Dodatek č. 8
ke Smlouvě o dílo ze dne 6. 8. 2021
č. smlouvy objednatele: DS2121/04760

dodatek č. 8 ke smlouvě o dílo ze dne 6. 8. 2021, která byla uzavřena s vybraným dodavatelem veřejné zakázky na stavební práce s názvem „Oblastní nemocnice Jičín – Novostavba pavilonu „A“ pro laboratoře a onkologii“ (dále jen „smlouva“ nebo „smlouva o dílo“ nebo „SOD“) (dále též jen „dodatek“).

Oblastní nemocnice Jičín – Novostavba pavilonu „A“ pro laboratoře a onkologii

Popis změny skladby střechy spojovacího krčku:

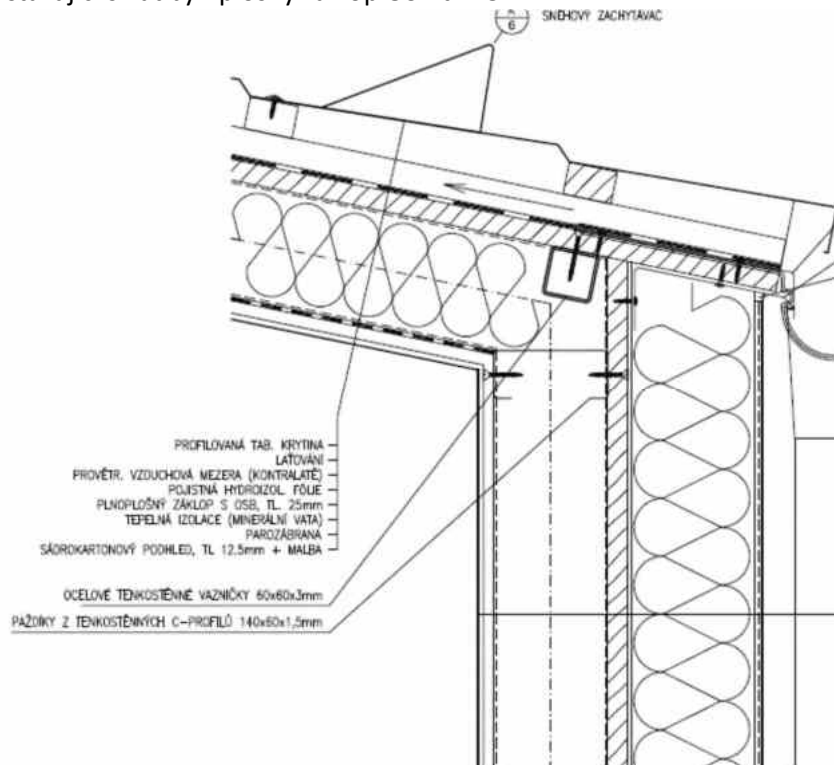
Falcovaná krytina AL Prefa

Pojistná hydroizolační fólie, pás asfaltový samolepicí modifikovaný SBS tl 4,0mm

**VÝKRES TVARU A VÝZTUŽE
DODATEČNĚ UPRAVOVANÝ OTVOR PRO NAPOJENÍ KORIDORU**

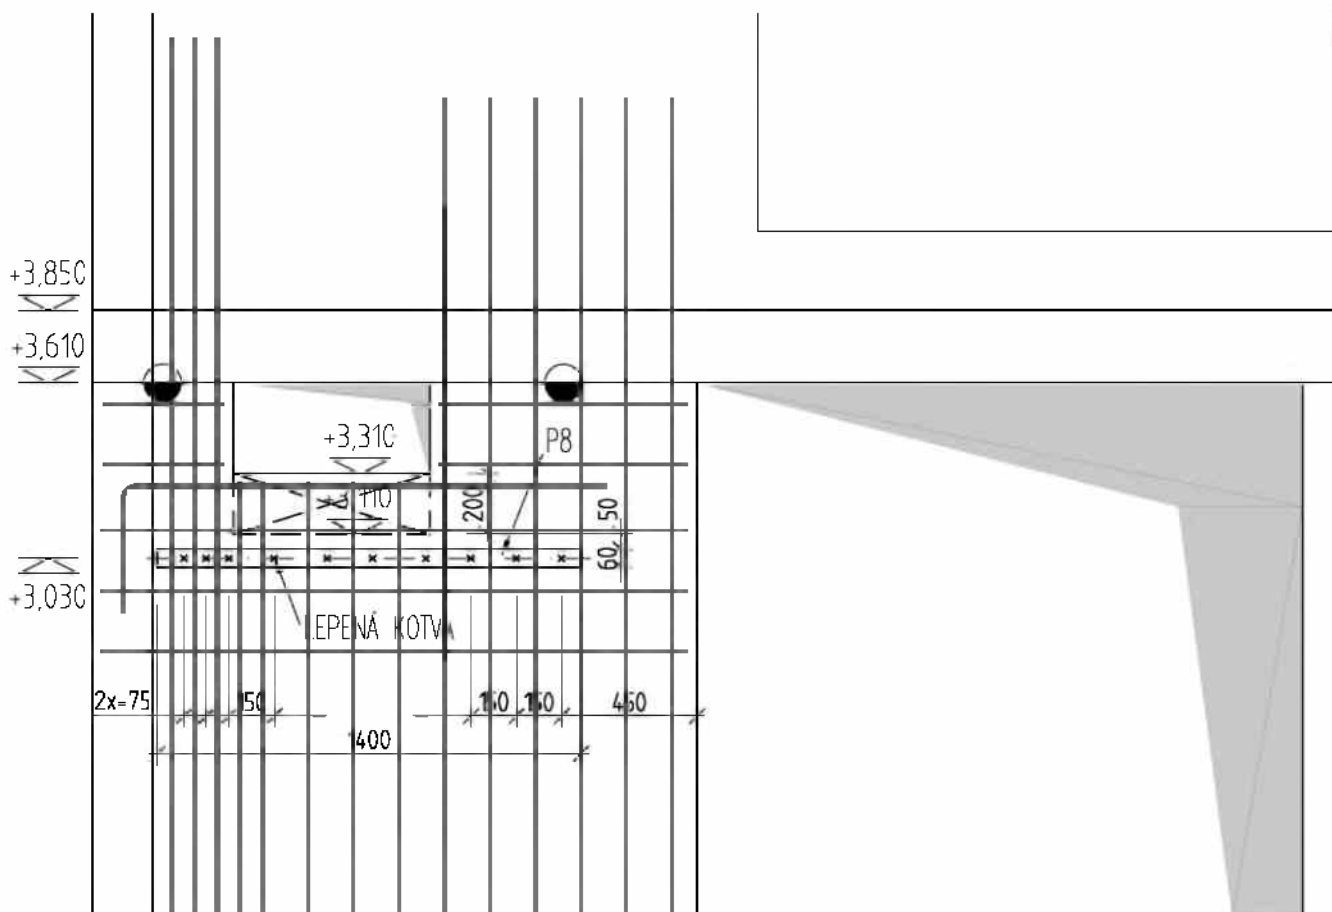
OBSAH: DODATEČNÉ ROZŠÍŘENÍ PROSTUPU

STĚNA W16, V OSÁCH 3/F-G – NÁVRH ZAJIŠTĚNÍ OSTĚNÍ ROZŠÍŘOVANÉHO OTVORU

OBSAH: DODATEČNÉ ROZŠÍŘENÍ PROSTUPU

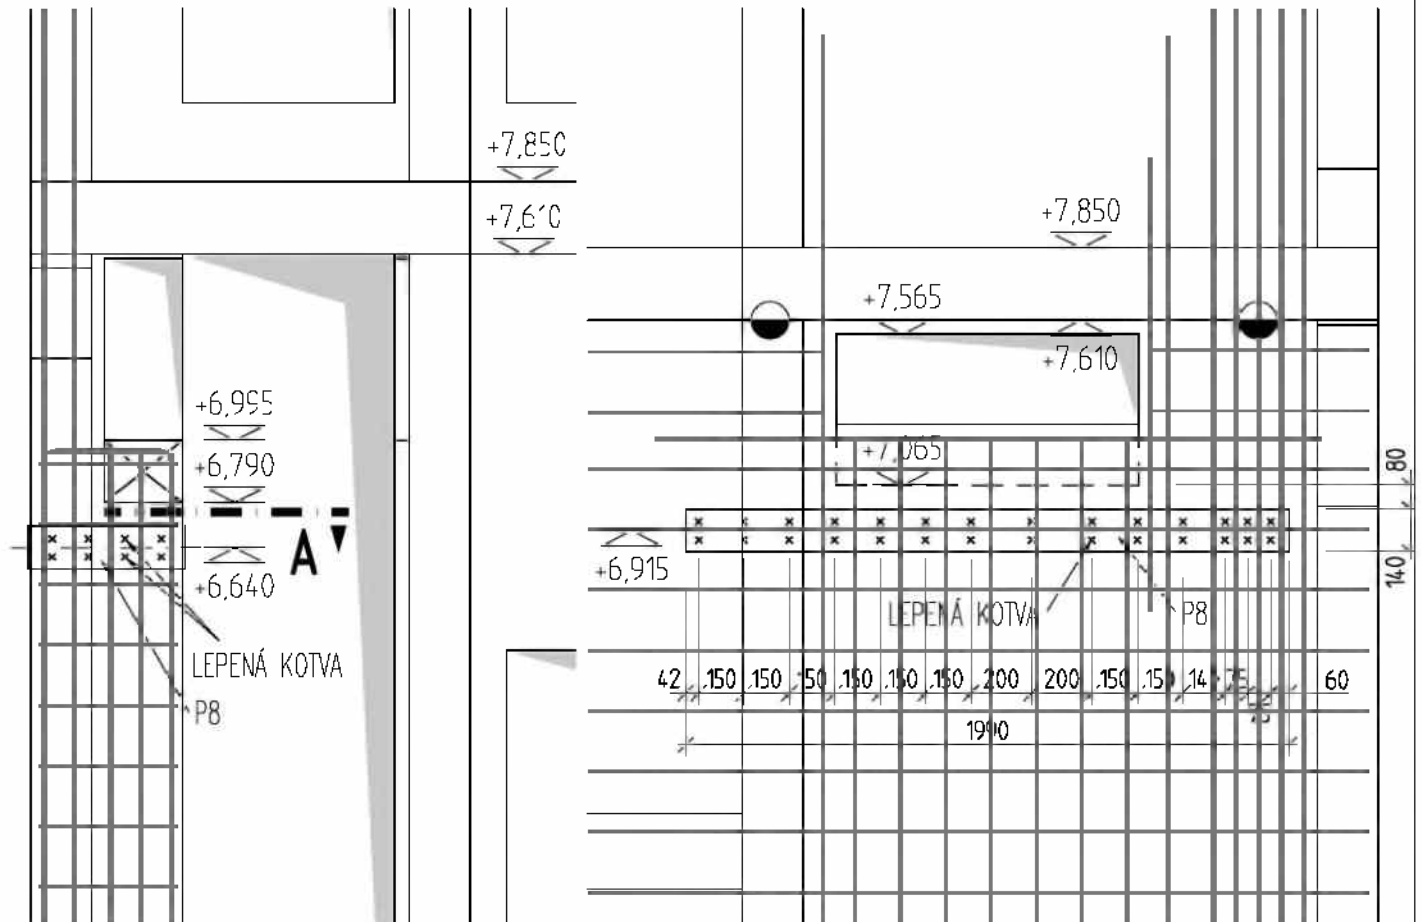
STĚNA W02, W03, V OSÁCH 2-3/D-E - NÁVRH ZAJIŠTĚNÍ OSTĚNÍ ROZŠÍŘOVANÉHO OTVORU

017 01

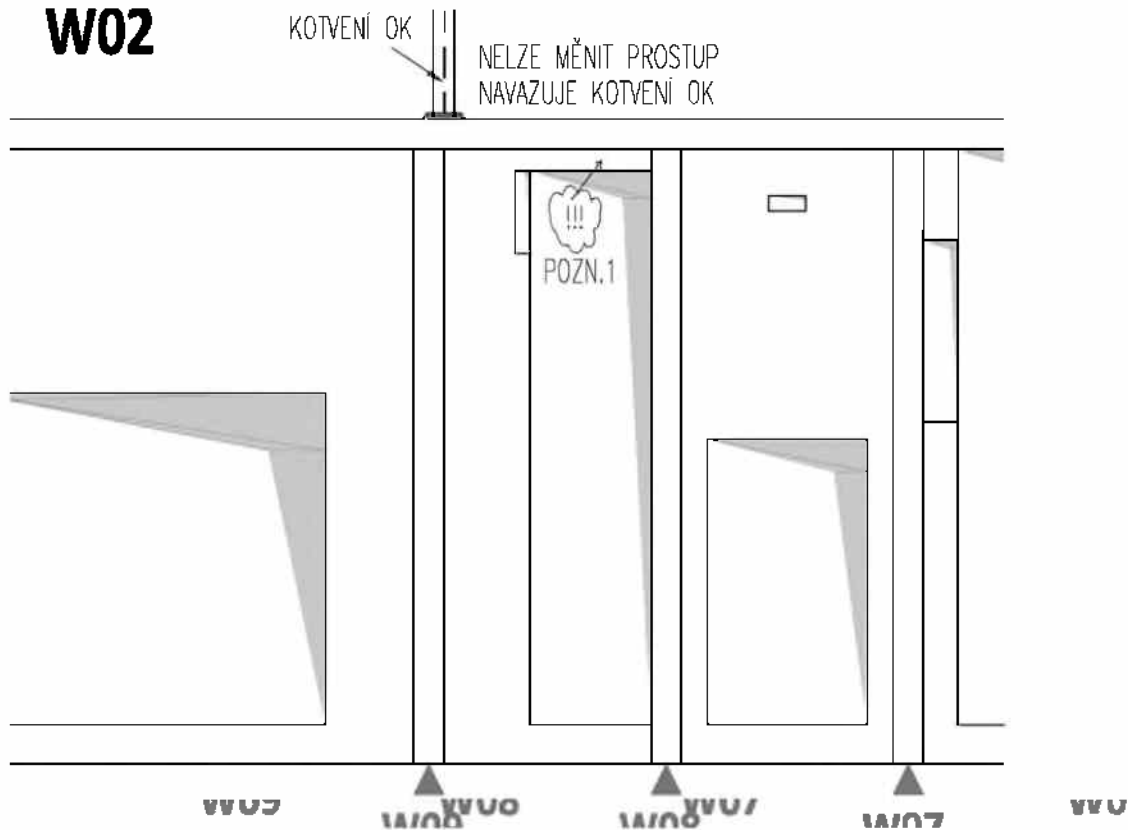
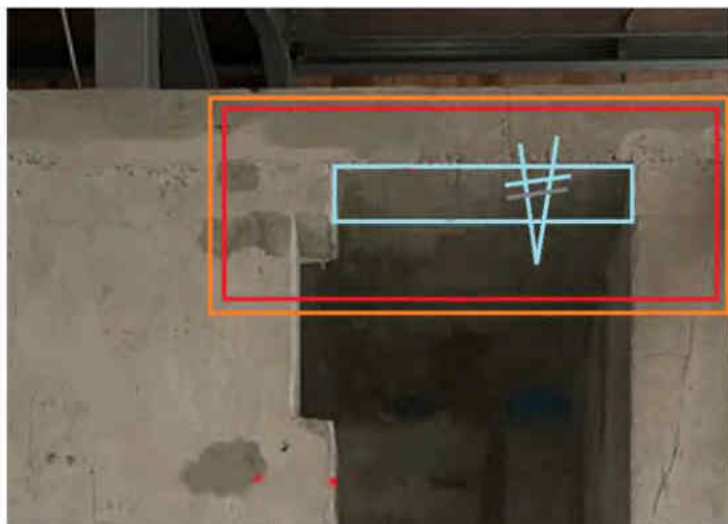
NA ZASLANÉ FOTOGRAFII JE VIDITELNÁ ABSENCE NADPRAŽÍ OTVORU!!!!

NADPRAŽÍ MÁ BÝT OPATŘENO 4Ø14 OHYBOVÉ VÝZTUŽE – UPOZORŇUJI NA ROZPOR S DÍLENSKOU DOKUMENTACÍ VÝZTUŽE. STATICKY NAMÁHANÉ OBLAST VZHLEDEM KE KOTVENÍ OK!!!

Legenda :

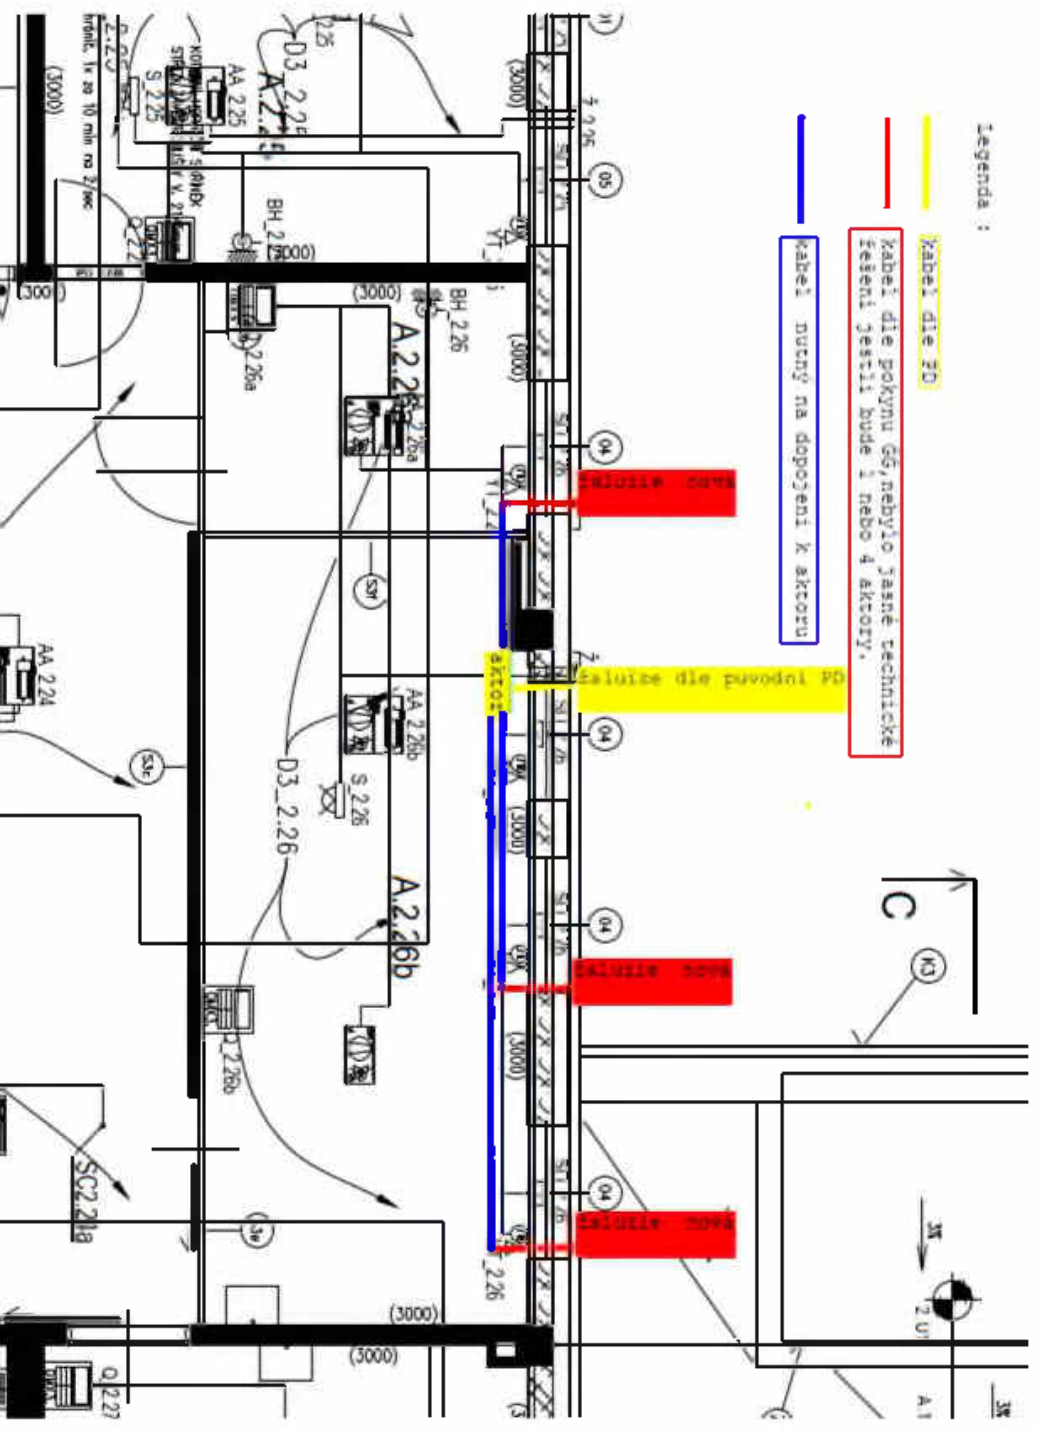
kabel die pokynu G5, nebylo jasne technicke
faseti, jestli bude 1 nebo 4 akcory.

kabel nurny na dpojeni k akcory
